## Technische Vraag (Technical Query)

Project: Brug Smitsvest Bergen op Zoom  
Projectnr./no.: 183028  
Vraagnr. /Query no: 001

Afwateringsbuisjes brugdek Smitsvest

Detail afwateringsbuisje op productietekening S.003

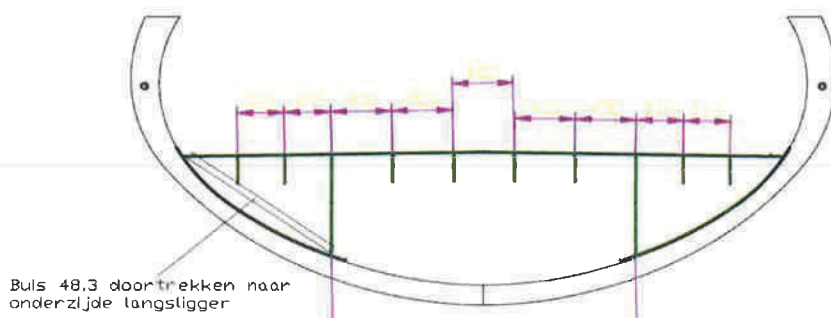
Het afwateringsbuisje 48,3x6,3 voor de regenwaterafvoer van brugdek Smitsvest is in productietekening S.003 aangeduid als uiteinde buisje in het brugcompartiment waar het regenwater in kan blijven staan. Voorstel om het buisje door te trekken naar de langsliggende plaat aan de onderzijde van het brugdek, zodat het regenwater uit het zicht weg kan lopen.

Voorstel detail afwateringsbuisje
